## RESOLUCIÓN N°

### POR MEDIO DE LA CUAL SE LEVANTA UNA MEDIDA PREVENTIVA

Que La Corporación procedió a evaluar la información remitida bajo el Escrito Radicado N° CE-07773 del 16 de mayo de 2023, en respuesta a los requerimientos formulados en la medida preventiva y a realizar visita el 12 de mayo del 2023, de la cual se generó el **Informe Técnico N° IT-04859 del 4 de agosto del 2023**, el cual estableció las siguientes observaciones y conclusiones:

Imagen N° 1. Evidencia de notificación de Auto AU-03346-2022, por medio del cual se ordena la evaluación del radicado CE-11905-2022

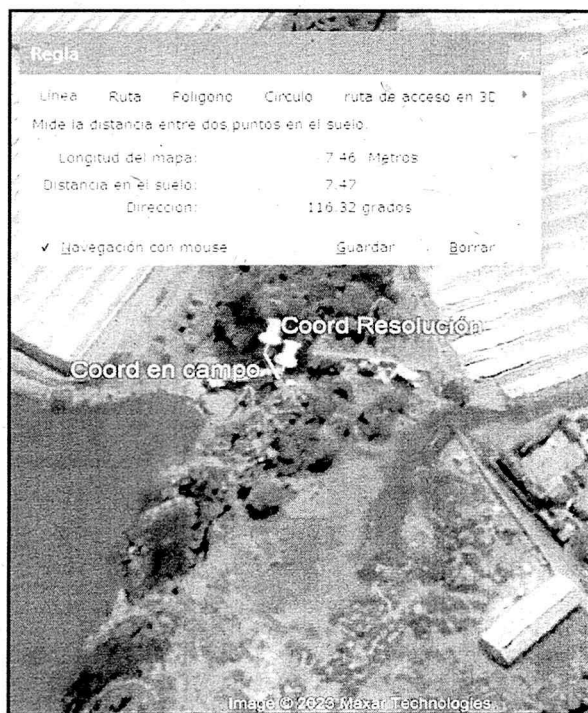
Observación: En cuanto a la afirmación de que La Corporación no atendió lo entregado por la empresa Flores La Virginia en el Radicado CE-11905-2022 del 25 de julio de 2022, es una apreciación incorrecta, dado que para evaluar este documento se generó el Auto AU-03346-2022 del 31 de agosto de 2022, debidamente notificado en la misma fecha, en esta actuación jurídica en su Artículo Tercero ordena al ..."GRUPO DE RECURSO HIDRICO, la evaluación técnica de la información presentada mediante el oficio con radicado CE-11905-2022, relacionado con "aclaración antes de iniciar los trabajos constructivos a lo que se refiere: "Por lo anterior no se presenta diseño teórico de captación, pero si se presentan las curvas de la bomba centrífuga que realiza la succión de agua del Río"..."
